Acta Correspondiente

**Junta de Aclaraciones de la Licitación Pública Nacional Presencial
No. 40051001-041-25 (CAGEG-041/2025)
Adquisición de Prendas de Protección para Seguridad Pública y
Nacional**

Relación de preguntas
Licitación Pública Nacional Presencial
No. 40051001-041-25 (CAGEG-041/2025)
Adquisición de Prendas de Protección para Seguridad Pública y Nacional

ANEXO S.P. 7
y 8

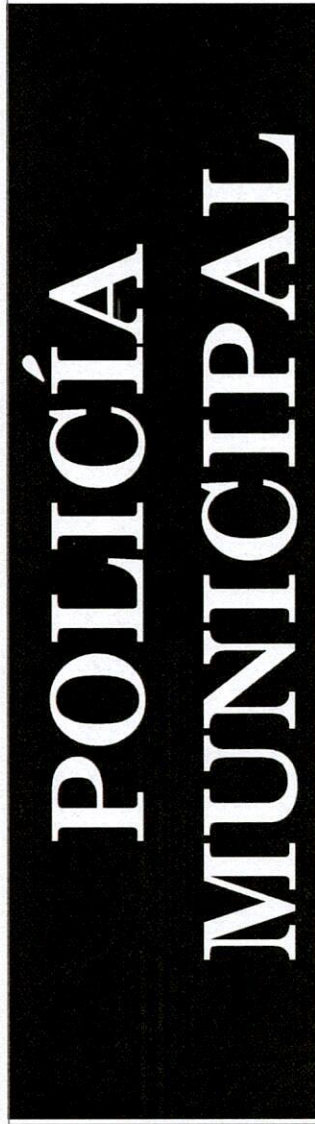
c. ¿Qué leyenda llevará este escudo y presentarlo será opcional en la muestra?

PREGUNTA No. 8 ANEXO I PARTIDA 8 CLAVE 283000000290 ESCUDO ANTIMOTIN SOLICITAMOS AMABLEMENTE A LA CONVOCANTE NOS INDIQUE SI EL ESCUDO LLEVARA ALGUNA LEYENDA O LETRERO, Y CUALES SERIAN LAS MEDIDAS DE LA CALCOMANIA, QUE TIPO DE LETRA SERIA Y EN QUE COLOR, (FONDO NEGRO LETRAS BLANCAS) O (FONDO BLANCO LETRAS NEGRAS) FAVOR DE ACLARA?

13. ANEXO I PARTIDA 8. Solicitamos amablemente a la convocante nos aclaren si los bienes para la partida 8 deberán llevar algún logotipo. De ser afirmativa mi respuesta favor de aclarar la tipografía, tamaño de letra, fondo y tamaño total del logotipo que deberemos de colocar.

R. SE ACLARA QUE PARA LA PARTIDA 8 DEBERÁ DE COLOCAR EL LETRERO:

P O L I C I A M U N I C I P A L

A DOS RENGLONES CON EL FONDO NEGRO CON LETRAS BLANCAS EN TIPOGRAFÍA CENTURY SCHOOLBOOK BOLD, MEDIDAS 60 CMS. X 16 CMS. SEGÚN LO SOLICITADO EN EL ANEXO 5 DISEÑO PARTIDA 8 EL CUAL SE HACE ENTREGA EN LA PRESENTE JUNTA DE ACLARACIONES Y FORMA PARTE INTEGRAL DE LAS BASES Y ANEXOS DE LA PRESENTE LICITACIÓN.

R. SE ACLARA QUE EL ESCUDO ANTIMOTÍN DEBERÁ DE LLEVAR EL LOGOTIPO POLICIA MUNICIPAL CON EL FONDO NEGRO CON LETRAS BLANCAS EN TIPOGRAFÍA CENTURY SCHOOLBOOK BOLD, SEGÚN ANEXO S EL CUAL SE HACE ENTREGA EN LA PRESENTE JUNTA DE ACLARACIONES Y FORMA PARTE INTEGRAL DE LAS BASES Y ANEXOS DE LA PRESENTE LICITACIÓN.
